第2回 大井川水資源検討委員会

平成27年4月2日(木) 15時00分～

二軒小屋発電所 西俣トンネル・合流トンネルの湧水量

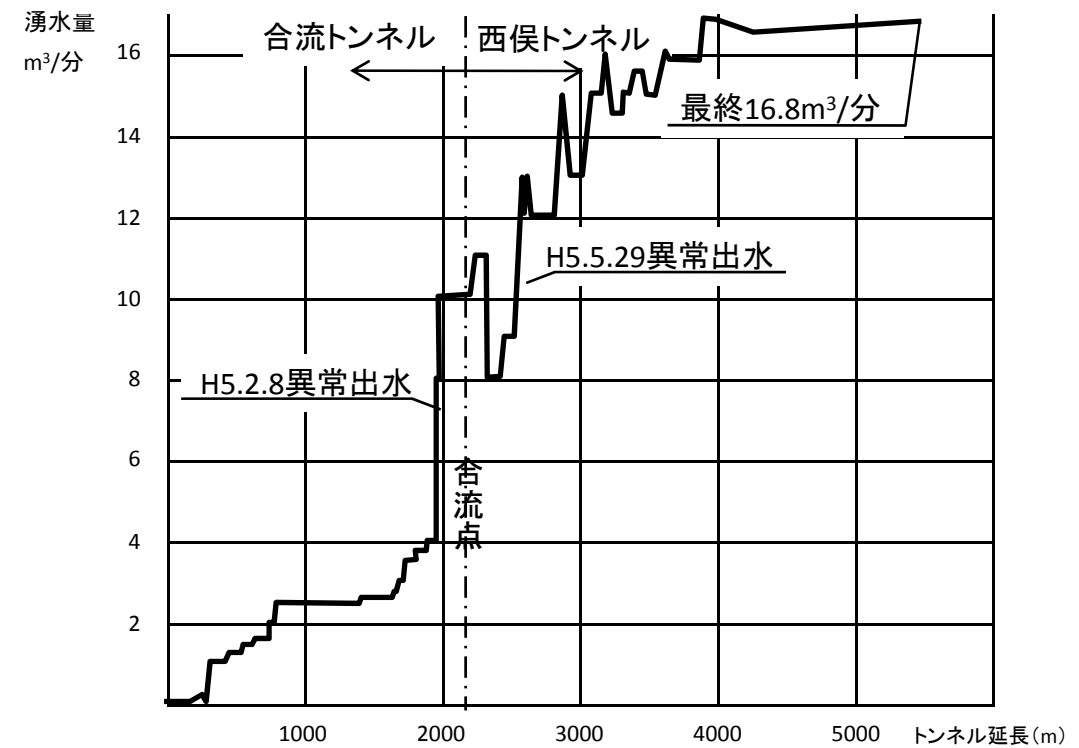
- ・二軒小屋発電所のトンネル掘削時の湧水量は、中央新幹線のトンネル掘削時の参考となるため調べて頂きたい。
- ・低水期のモデル化による再現性が、利水への影響の有無を判定する上で重要となるので、さらに数年にわたって解析において再現できているか確認が必要である。
- ・東俣には工事により河川流量に影響を受けない範囲に計測地点を設けているが、西俣にも影響を受けない範囲に計測地点を設けることを検討頂きたい。
- ・被圧地下水帯の挙動を把握するために鉛直ボーリングを実施することが望ましい。
